เรื่อง การชี้แจงเทคนิควิธีป้องกันผลกระทบต่อแหล่งภาพเขียนสี

คอยผาตูบ อำเภอแม่เมะ จังหวัดลำปาง

โครงการเหมืองแร่หินปูนเพื่ออุตสาหกรรมเคมี การไฟฟ้าฝ่ายผลิตแห่งประเทศไทย (เหมืองแม่เมาะ)

เรื่อง ภาพเขียนสีถ้ำผาตูบ อำเภอแม่เมาะ จังหวัดลำปาง

ตำแหน่งภาพเขียนสีโบราณ และบริเวณคำขอประทานบัตรที่ ๕/๒๕๕๑ (FGD-๒)
ร่วมแผนผังโครงการทำเหมืองเดียวกันกับประทานบัตรที่ ๒๗๔๘๖/๑๔๘๑๘ (FGD-๑)

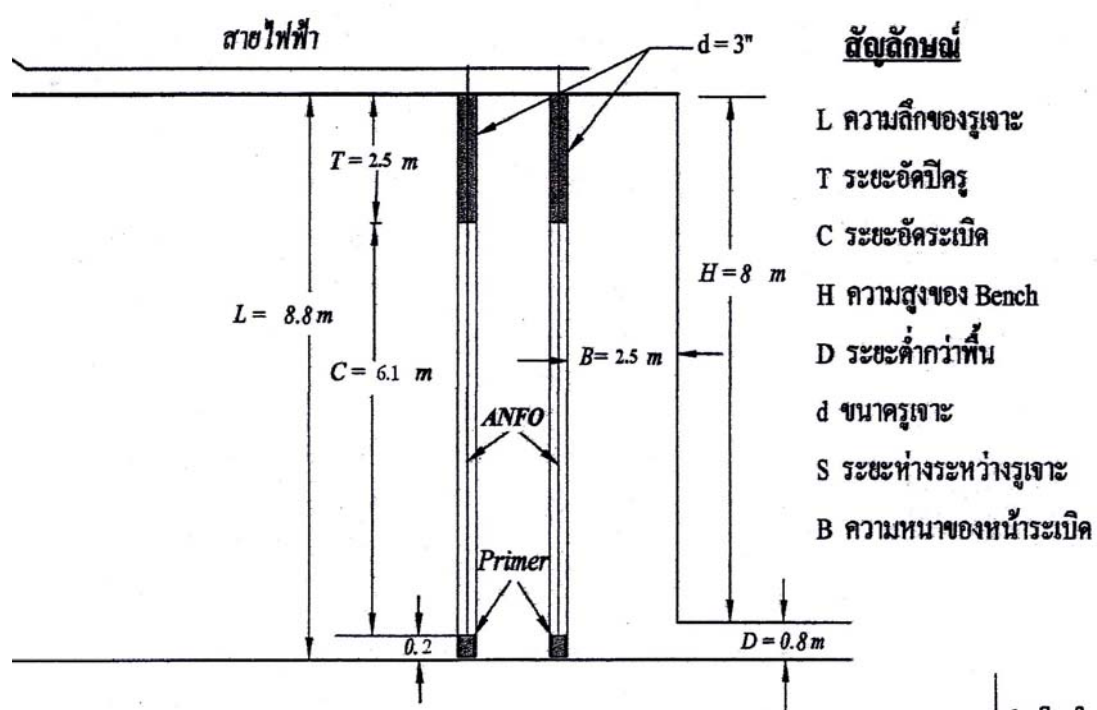
กรมศิลปากร โดยสำนักศิลปากรที่ ๗ นำน ขอให้กรมอุตสาหกรรมพื้นฐานและการเหมืองแร่ ขอการดำเนินการที่เกี่ยวข้องกับประทานบัตรที่ ๗/๐๕๕๕๑ ออกไปก่อนจนกว่าจะมีการชี้แจงว่ามีเทคนิค วิธีป้องกันผลกระทบต่อแหล่งภาพเขียนสี และขอสอบถามมาตรการและเทคนิคในการทำเหมืองที่มีอยู่ได้ สามารถป้องกันผลกระทบต่อแหล่งภาพเขียนสีหรือไม่

๑.๑ การควบคุมปริมาณการใช้ปริมาณวัตถุระเบิดที่จุดระเบิดพร้อมกันไม่เกิน ๕๐ กิโลกรัมต่อจังหวะถ่วง เพื่อจำกัดค่าความเร็วอนุภาคสูงสุดไม่ให้เกิน ๘ มิลลิเมตรต่อวินาที ซึ่งเป็นเกณฑ์เข้มงวดที่สุดสำหรับโบราณสถานหรือโบราณคดีที่สำคัญทางประวัติศาสตร์และต้องดูแลเป็นพิเศษ ตามมาตรฐาน DIN ๔๑๕๐ ของเยอรมัน

๑.๒ สรข.๓ เชียงใหม่ และ กฟผ. พิจารณาแล้ว มีความเห็นร่วมกันว่าให้กำหนดสถานีตรวจวัดค่าแรงสั่นสะเทือนและแรงอัดอากาศเพิ่มเติมอีก ๑ จุด ซึ่งอยู่ระหว่างขอบเขตการทำเหมืองและตำแหน่งภาพเขียนสีโบราณ โดยมีระยะห่างจากขอบเขตการทำเหมืองเป็นระยะประมาณ ๓๐๐ เมตร เพื่อจะได้นำผลการตรวจวัดมาใช้ในการควบคุมการใช้วัตถุระเบิดในเชิงป้องกันผลกระทบต่อภาพเขียนสีอย่างมีประสิทธิภาพยิ่งขึ้น
